Schulzentrum Uelzen Süd mit Kreissonderschule

(Engerer Wettbewerb, Bez. Hannover)

Verbale Beurteilung Arbeit 8796

Verbale Beurteilung Arbeit 3333

- Modellfoto.
- Grundriß Ebene 42,50/44,50.
- Grundriß Ebene 44,50-46,50 sowie Schnitt 3-3.

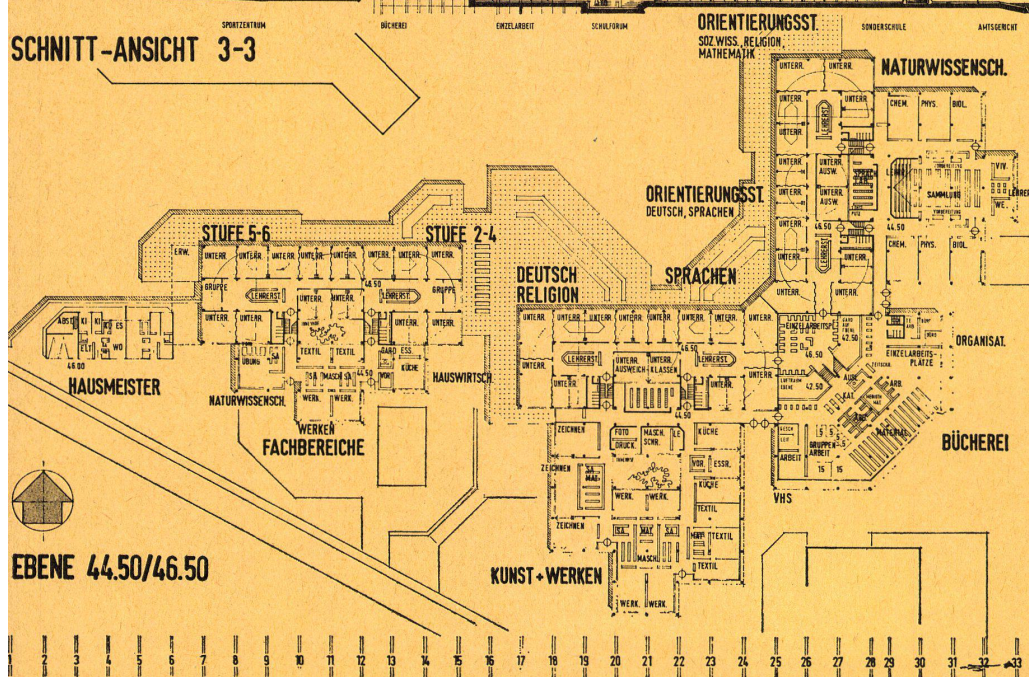
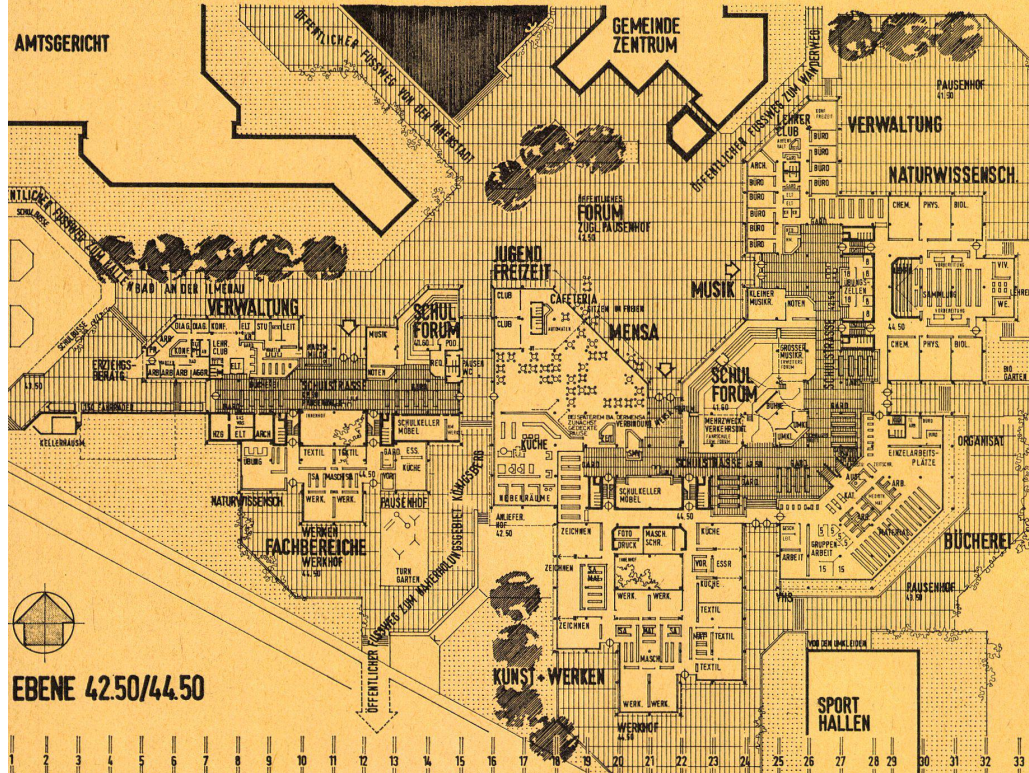
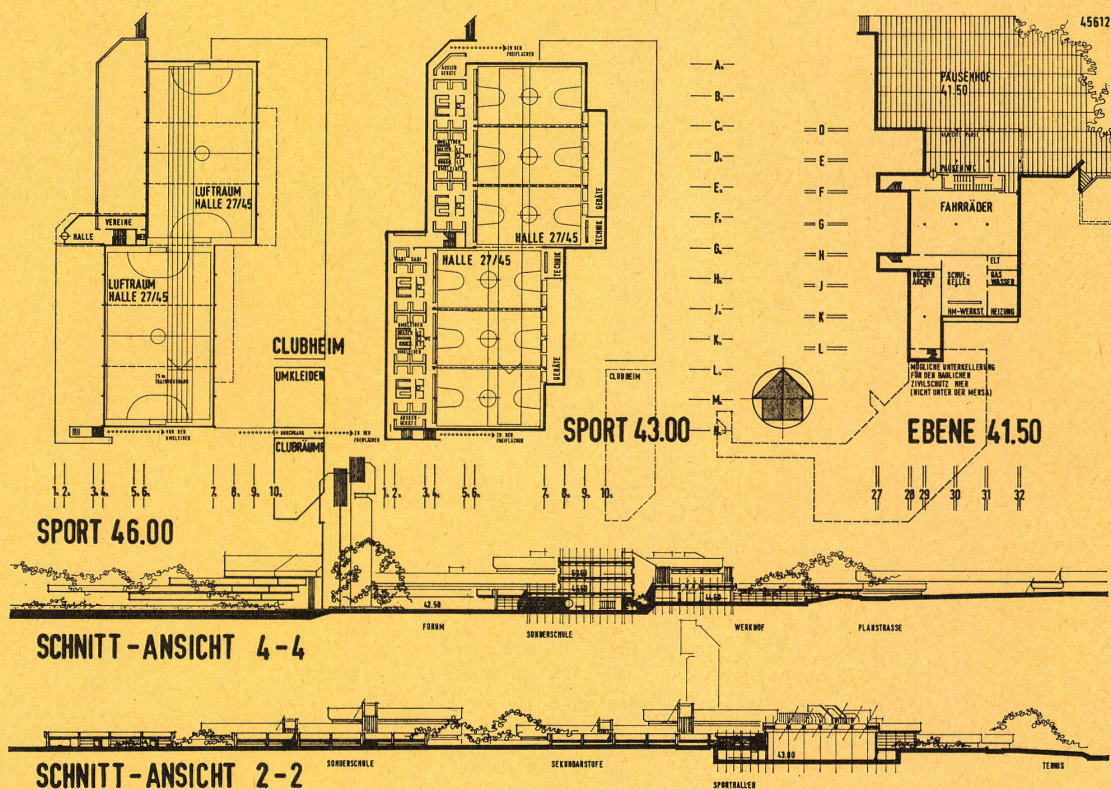
- Funktion
 - 1.1-1.13 Städtebauliche Funktion
Mehrere gut dimensionierte Fußwegbeziehungen aus der Stadt führen durch ein Forum zur Schule. Sie gehen ohne Komplikationen in den Ost-West-Grünzug über, während die Führung zum Königsberg räumlich nicht befriedigt, insbesondere ist der an sich gute Gedanke, den Weg durch die Schulanlage zu führen, nicht genügend realistisch durchdacht worden. Die Stauseefläche ist in Größe und Form sympathisch, jedoch fraglich in der Durchführbarkeit. Gute Raumbildung durch Baumpflanzungen.

- Die winkelförmige Gebäudeform öffnet sich lobenswert zur Stadt und schafft dadurch eindeutige Eingangslösungen für die Schulanlage.
 - Erschließung und Parken wird mit einer kurzen Straßeneinführung gut bewältigt.

- Die Sportflächen liegen richtig und flächensparend im Gelände, jedoch wird die große Entfernung der Mehrkampfanlage von der Schule bemängelt.
- Erschließungssystem I. Ordnung und Zuordnung der Bereiche

- Durch die Winkelform der Schulstraße sehr kurze Wege, dabei hinreichend in der Erschließung. Innere Erschließung Sonderschule sehr gut.
 - In der Zuordnung der Bereiche sehr gut bis auf die etwas periphere Lage der Verwaltung und Erreichbarkeit der Bibliothek für die öffentliche Nutzung.

- 1.2.2.4 Sportbereich
 - 1.2.2.5 Lehrer- und Verwaltungsbereich
 - 1.2.2.6 WC und Garderoben
 - 1.2.2.1 AUB: Die Räume des allgemeinen Unterrichtsbereiches sind richtig gruppiert, jedoch sind vier allgemeine Unterrichtsräume ohne seitlichen Ausblick. Die Eingangszonen sind unterdimensioniert. Die Sprachlabore liegen 1/2 Gesch. gegenüber den Sprachbereichen versetzt. Die allgemeinen Unterrichtsbereiche der Sonderschule gut.

- 1.2.2.2 FB: Naturwissenschaftlicher Unterrichtsbereich sehr gut. Musik-technischer Unterrichtsbereich bis auf einen gefangenen Werkraum gut. Die Kombination des großen Musikraumes mit dem großen Forum ist wegen der akustischen Beeinträchtigung nicht praktikabel.

- 1.2.2.3 GB: Forum, Mensa und Kommunikationsbereich sehr gut nutzbar. Die Vielzahl der Eingänge (Aufsicht) wertet die sonst gute Nutzbarkeit der Bibliothek ab.

- 1.2.2.4 SP: Im Sportbereich fehlen die Lehrerarbeitsräume. Die Geräteraum sind zwei Hallenteilen nicht günstig zugeordnet.
 - 1.2.2.4 LV: Im Lehrer- und Verwaltungsbereich ist die Lage der Lehrerkubzone zu abgelegen.

- Erheblicher Aufwand im bauabschnittswisen Erstellen. Raumgruppierung und Raumtiefe verlangen luft- und beleuchtungstechnische Anlagen in vertretbarem Umfang.
- Relation der Bruttogeschosfläche zur Programmfläche: Schulzentrum: 1,58 – Sonderschule 1,76.
- 3 Gestaltung
- Die Gliederung der Gesamtanlage in einen sich deutlich abzeichnenden Hauptbaukörper, in einen 2. Baukörper für die Sonderschule und einen 3. Baukörper für den Sportteil ist gut ausgewogen. Das wird unterstützt durch die Winkelanordnung der Gesamtanlage und durch die Schaffung von sehr guten Außenräumen.
- Die Beziehung Innen- und Außenraum und die Innenraumgestaltung entsprechen dieser hohen gestalterischen Qualität.
- Der 1. Bauabschnitt ist trotz der damit verbundenen Trennung der Baukörper gestalterisch gut mäßig.

8
Grundriß Eingangsebenen -0,50 / ± 0,00 / +0,50 / +4,00
1:1500.

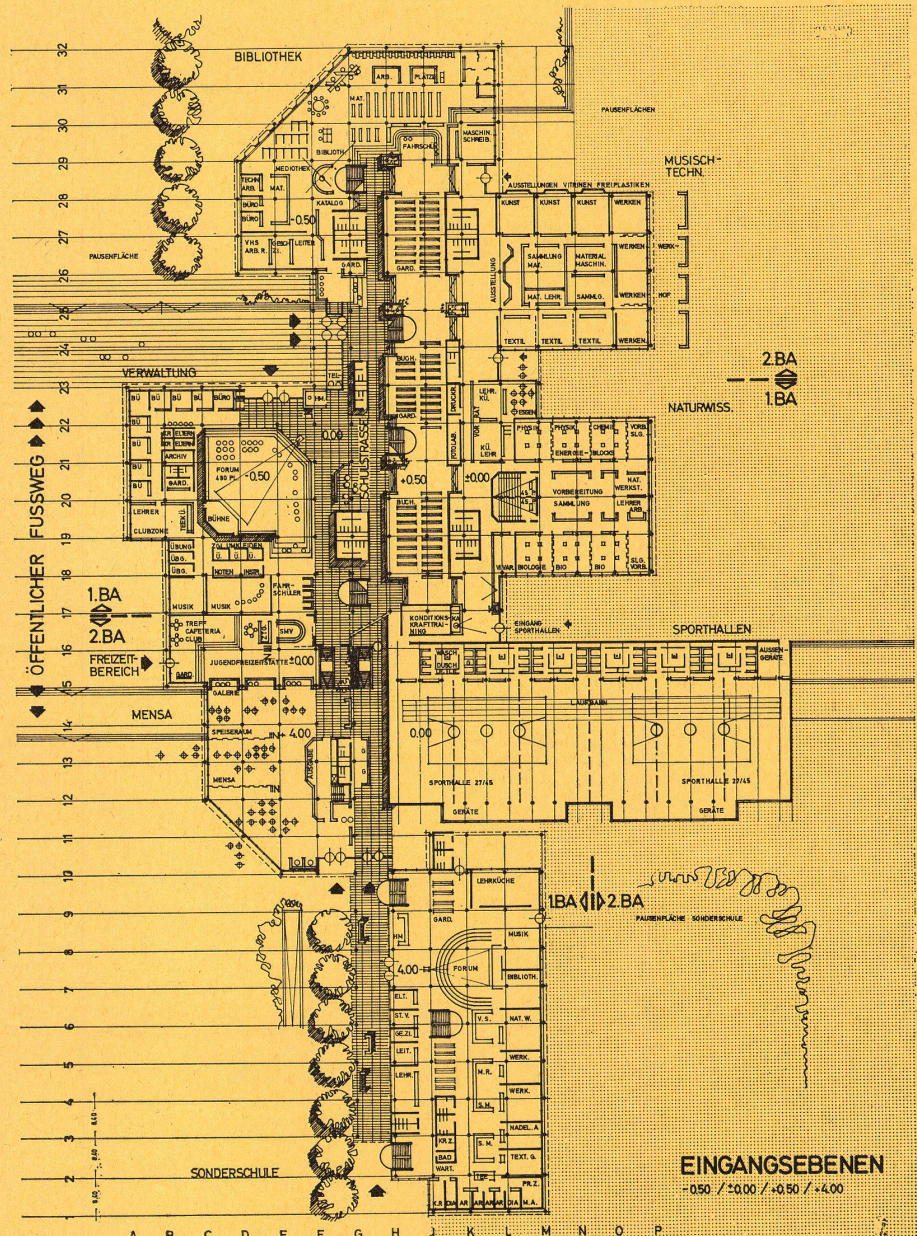
Der breite, insgesamt überdimensionierte städtische Fußgängerbereich von der Stadt bis zur Schule, von dort aus mit formalistischer Landschaftsgestaltung zum Königsberg führend, kann nur im Grundsatz überzeugen. Der Ost-West-Grünzug ist richtig, die Seefläche übersetzt. Beziehungen zur Schulfreifläche sind vorhanden. Der langgestreckte Baukörper der Schule birgt die Gefahr der Abriegelung in sich. Fahrerschließung und Parkplätze liegen zu weit entfernt. Zusätzliche Bushaltestellen des öffentlichen Nahverkehrs sind unrealistisch für die Schulerschließung. Parkplätze für den Sport nicht ausreichend. Die Zugänglichkeit der Schule von Osten her (70% der Schüler) ist nicht gelöst. Die Lage der Sportplätze bringt einen unnötigen Eingriff in das Relief. Ihre Entfernung zur Schule ist ungenügend. Die Raumbildung ist vernachlässigt.

Klare, vertikal gestaffelte, wenn auch etwas langgezogene Schulstraße mit richtig gelegenen Schwerpunkten und guter Lage der der Öffentlichkeit dienenden Bereiche zur öffentlichen Straße hin. Gute Zuordnung der Bereiche bei teilweiser Inkaufnahme von längeren Wegen, insbesondere zum Bibliotheksbereich.

1.2.2.1 AUB: gut, jedoch teilweise in der Eingangszone unterdimensioniert.

1.2.2.2 FB: sehr gut, bis auf die etwas abseitige Lage von Druckraum und Fotolabor.

1.2.2.3 GB: Gemeinschafts- und Freizeitbereich insgesamt sehr gut.

1.2.2.4 SP: Erschließung der Sporthallen zu eng. Zuordnung der Geräteräume zu zwei Sporthallenteilen ungünstig, Verbindung von den Umkleide- zu den Sportfreiflächenanlagen unweilig.

1.2.2.5 LV: Lehrerklubzone hinter Verwaltungsbereich ungünstig erschlossen.
